Olje- og energidepartementet
Postboks 8148 Dep
0033 OSLO

Vår dato: 14.08.2018
Vår ref.: 201606897-189
Arkiv: 312 / 048.A
Deres dato:
Deres ref.:

NVEs innstilling – søknad fra Sunnhordland Kraftlag AS om konsesjon for Opo kraftverk og flomtunell i Odda kommune i Hordaland

Figur 1: Middelflom, med og uten flomtunell

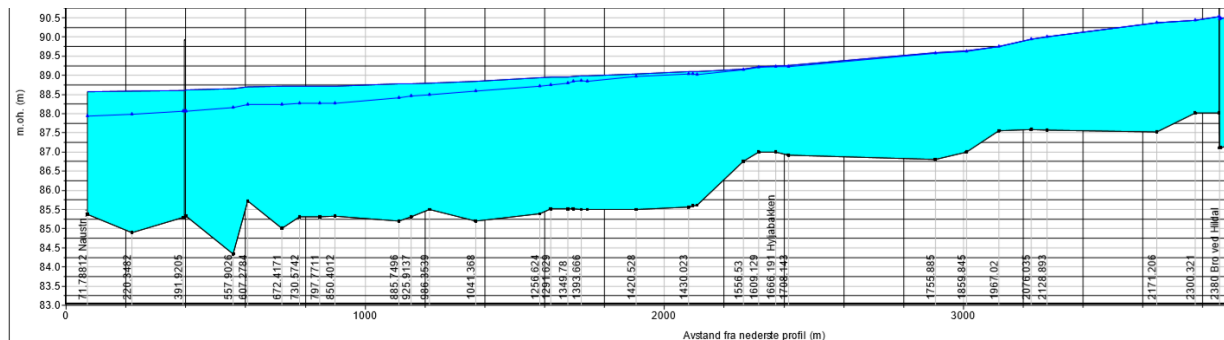
Tabellen viser at ved en vannføring på 290 m³/s (middelflom) vil vannstanden i Sandvinvatnet kunne senkes med 0,6 m, ved en vannføring på 570 m³/s (100-årsflom) vil vannstanden kunne senkes med 1,9 m, og ved en vannføring på 630 m³/s (200-årsflom) vil vannstanden kunne senkes med 2,1 m.

Figur 4: flomvannstand og vannføring, med og uten flomtiltak

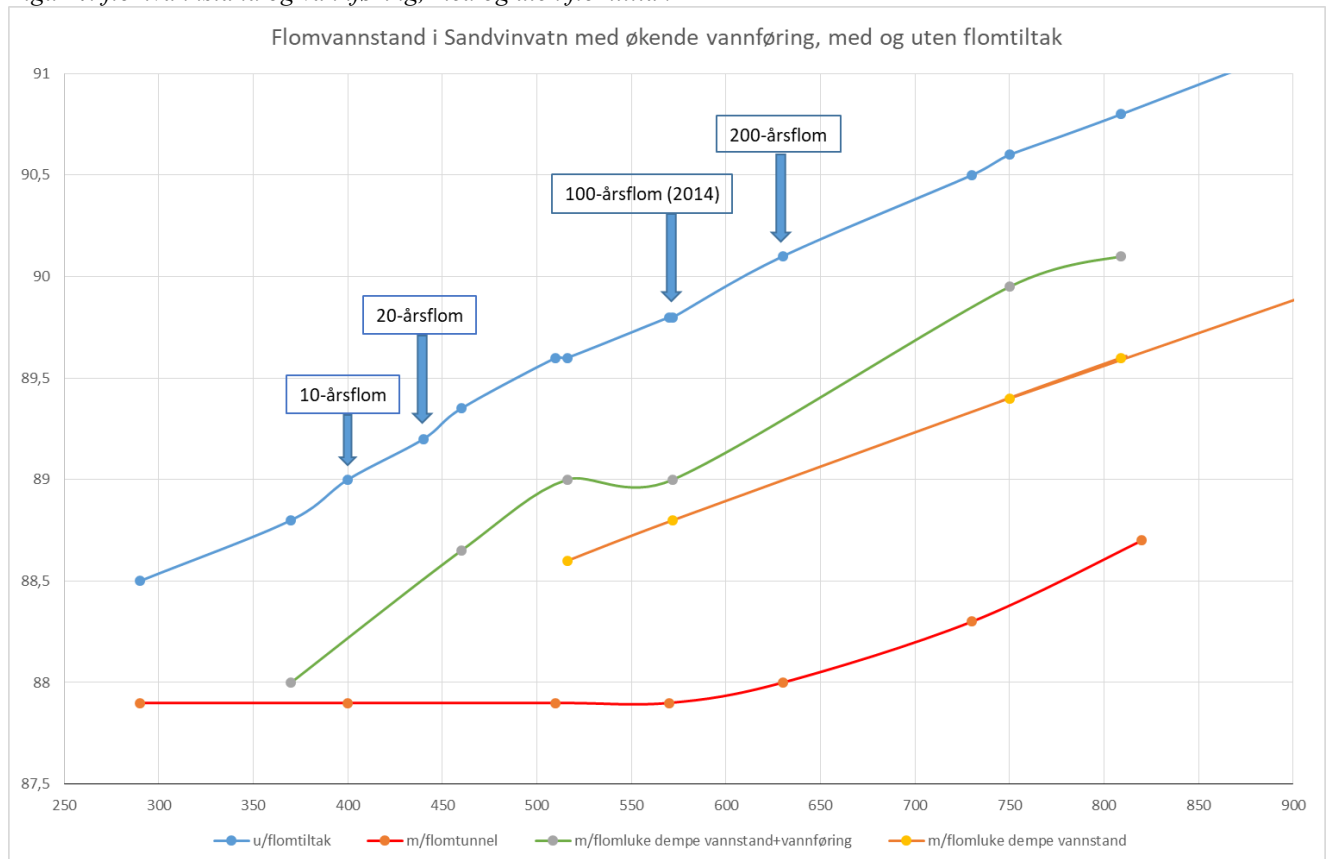
Det er usikkerhetsmomenter forbundet med en flomluke. Som SKL peker på er simuleringene gjort med kjent flomforløp, og med ukjent forløp kan effekten bli dårligere enn simulert. Muligheten for å manøvrere feil eller ineffektivt i forhold til den reelle flomtoppen er altså til stede i mye større grad enn for en flomtunell. Dersom luka holdes åpen til feil tidspunkt på grunn av teknisk svikt kan vannføringen i Opo bli noe større enn den ville ha blitt uten flomluka.

En direkte sammenligning av de to tiltakene er vanskelig å lese ut av rapportene, siden beregningene er gjort på litt ulike vannføringer. I figur 4 har vi gitt en forenklet sammenstilling av effekten av de ulike tiltakene, slik de er oppgitt i rapportene. (Gjentaksintervallene er oppgitt av NVE.)

Figur 9: Prinsippskisse av flomluke forbi utløpet og bruene ved Vasstun, sett ovenfra.

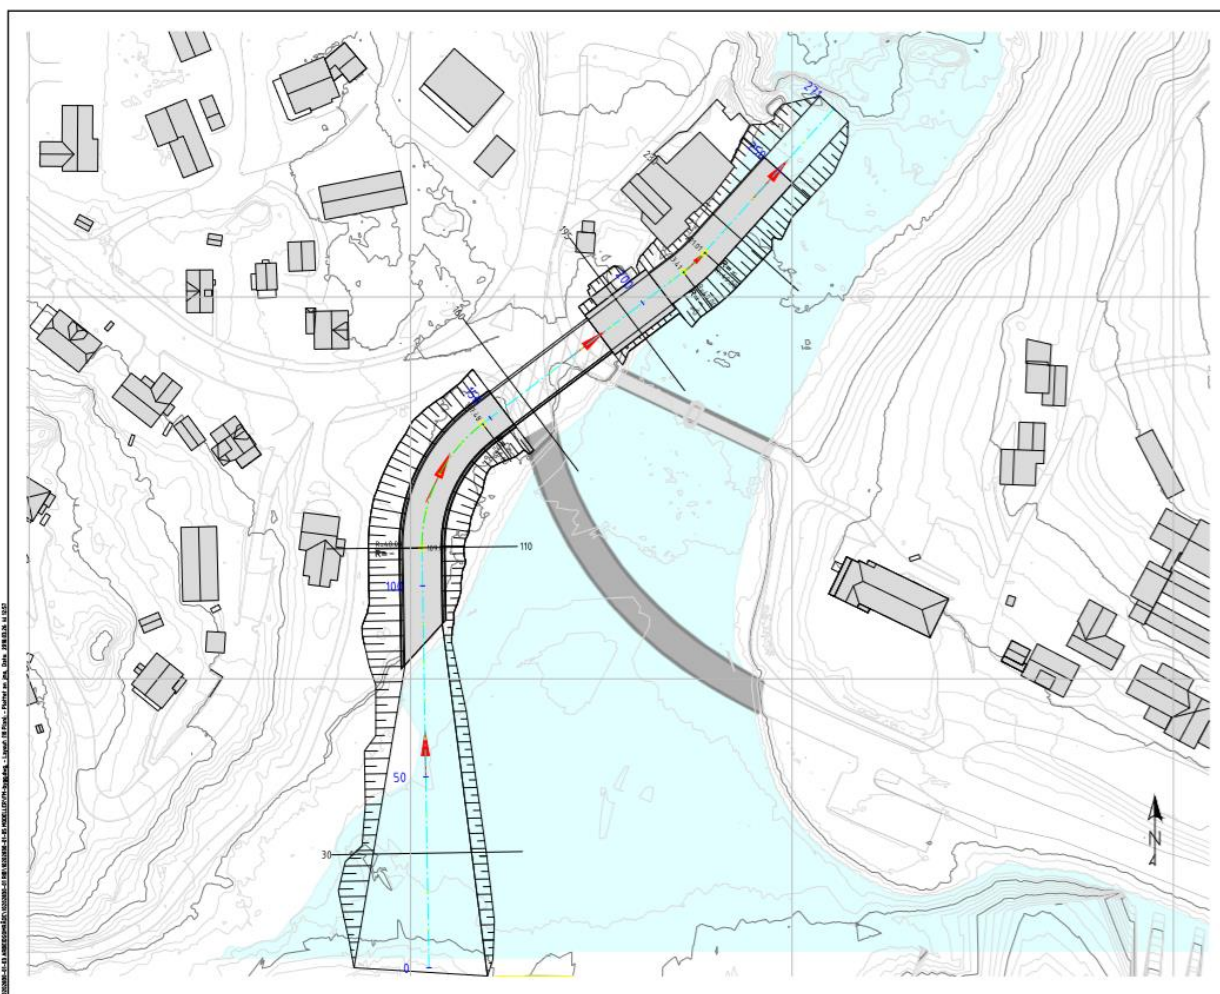
Multiconsults rapport har ikke en større analyse av flomlukas effekt på landskapet, men beskriver og skisserer hvordan selve flomluka vil se ut i terrenget.

Luka er planlagt som en 10 m bred og 5 m dyp kanal på vestsiden av Sandvinvatns utløp, som går forbi de to bruene og i kulvert under Rv. 13. De synlig tiltakene vil være en 70 meter betongkanal på land, 32 meter kulvert under vei og 44 meter betongkanal ut i elva igjen. Kanalen ut i elva igjen vil ha vegger kun på den ene siden, mot land, og vil være åpen mot elva. Selve luken, med nålestengsler foran og bak, vil være installert rett nedstrøms kulverten.

Figur 12: ulike minstevannføringsregimer

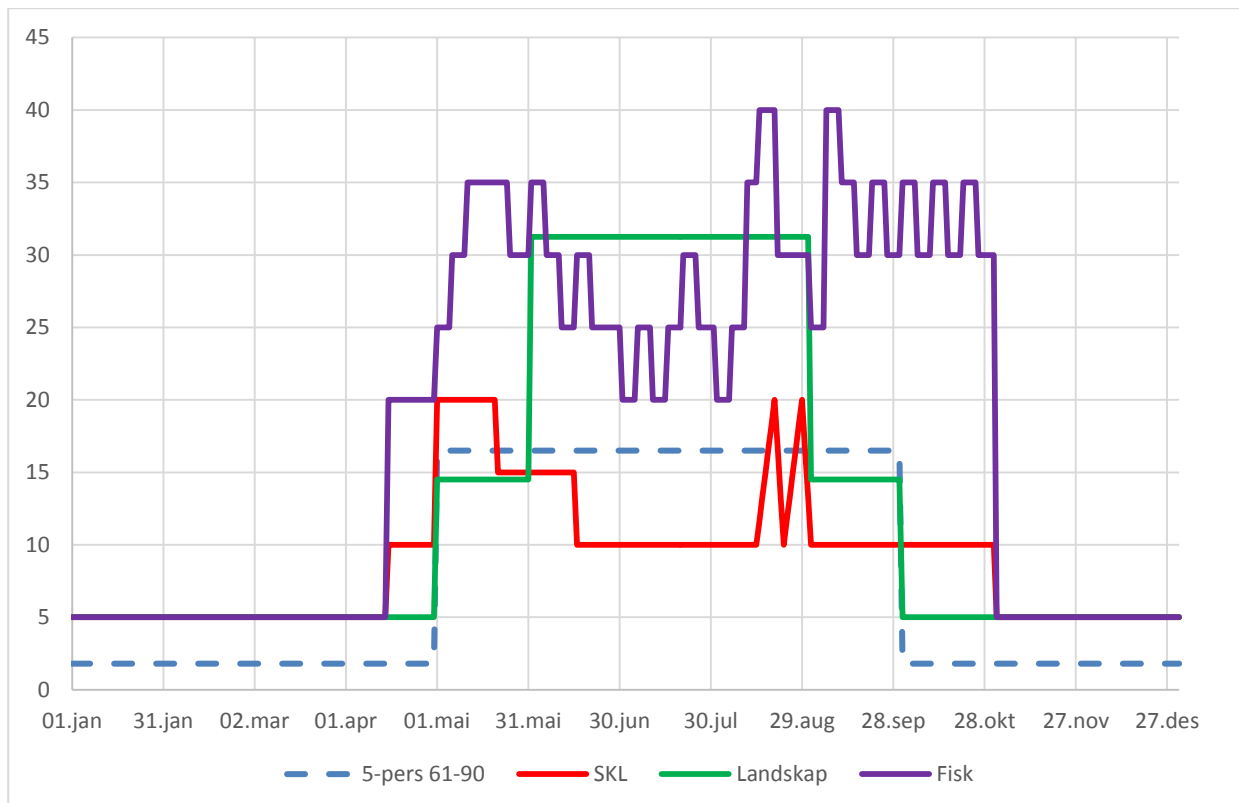
Minstevannføring er et avbøtende tiltak som kan dempe ulempene for flere av temaene. Hvor mye vannføring som kan slippes forbi kraftverket er et økonomisk spørsmål. Minstevannføringsslippet som SKL selv har søkt om er vist i tabell 4 i kap. 5.4 Hydrologi. Forslaget gir et vannvolum over hele året som tilsvarer 280 Mm³, vist i rødt i figur 12. Slippet er ca. 12 % høyere enn 5-persentil, vist som stiplet blå strek i samme figur.

Når det gjelder Opo som **landskapselement** mener vi at en minstevannføring som speiler dagens variasjoner og gir inntrykk av en naturlig elv vil være så kostbar at det ikke er realistisk, som diskutert i kap. 5.6 Landskap. Det er derimot mulig å se for seg en minstevannføring som ivaretar noe av elvas estetikk, spesielt for turisme, ved å gi en høyere vannføring kun i sommermånedene.
